Tilladelse til permanent udledning af overfladevand fra Amaliegade 44, matrikel 361, ejerlav Sankt Annæ Øster Kvarter til Inderhavnen i Københavns Havn via udløb IH-U05, IH-U462 og IH-U06

Sagsnr.
2025-0052665

Sagsbehandler
Rikke Joost

Figur 1. Oversigt over opland og udledningpunkter. UD1 er det eksisterende udløbspunkt IH-U05, UD2 er eksisterende udløbspunkt IH-U462 og UD3 er eksisterende udløbspunkt IH-U06.

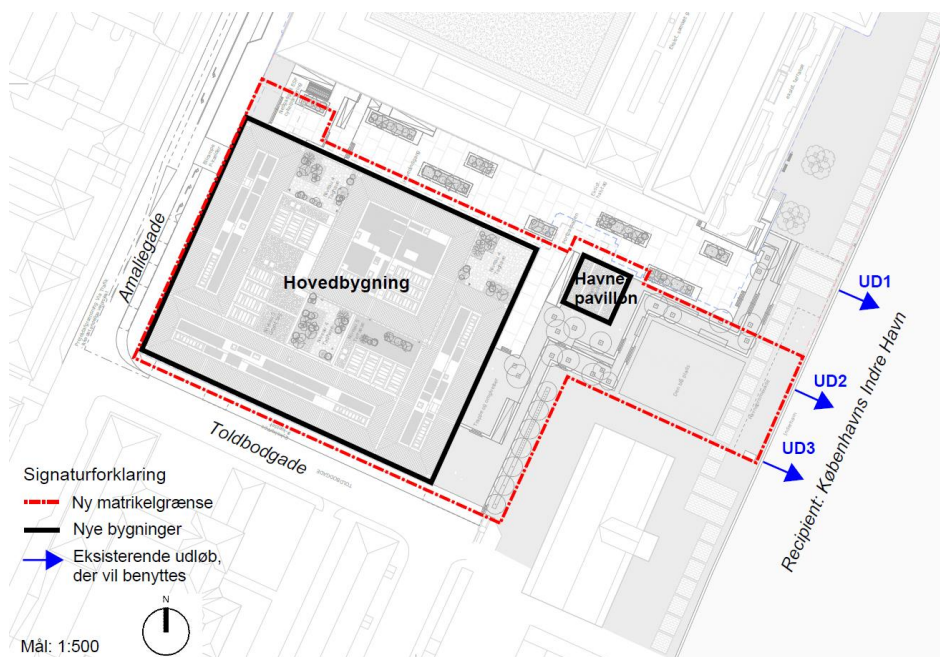
Ifølge vilkåret, skal udløbenes overkant placeres under vandoverfladen, hvilket i vilkåret defineres som minimum kote -0,5. Udløbskoten for de tre eksisterende rør, der genanvendes, er forsøgt indmålt. Det har imidlertid været meget vanskeligt at indmåle, da de ligger under vand og bag en neddykket egetræsbjælke på spunsen.

De to sydlige udløbsrør (UD2 og UD3): Bunden af de to Ø200 PP udløbsrør er beliggende omtrent i kote (-0,2) - (-0,3). Dvs. overkanten af de to udløb er i omtrent kote (0,0) - (-0,1). Det nordligste udløbsrør (UD1): Pga. egetræsbjælken er det ikke muligt at indmåle selve udløbet, og der er derfor målt i nærmeste brønd, der er placeret ca. 11 m fra kajkanten. Her er udløbsrøret dykket under vandspejlet. En omtrentlig overkantskote på udløbsrøret er indmålt til ca. kote -0,13 og en bundkote i brønden til kote -0,55. Det må formodes, at rørets bundkote ligger i niveau med brøndens bundkote.

Da eksisterende og fungerende udløb vil blive genanvendt, anmoder vi om, at vilkåret udgår eller ændres, således at vilkåret stemmer overens med eksisterende forhold. Da kanalen er dyb, mener vi, at vilkåret vedr. sikring mod ophvirvling af sediment fortsat overholdes ved eksisterende udløb.

4. Udledningpunkterne skal være de eksisterende udløb IH-U05, IH-U06 og IH-U462, som (jf. figur 1) er placeret i følgende UTM 32 Euref89 koordinater:
IH-U05 X: 726174; Y: 6177073
IH-U462 X: 726165, Y: 6177048
IH-U06 X: 726158, Y: 6177031

5. Der skal anvendes de eksisterende udløb som nævnt i vilkår 4, og udløbene forventes at være udformet, så havbundsmateriale (sediment) ikke ophvirvles.
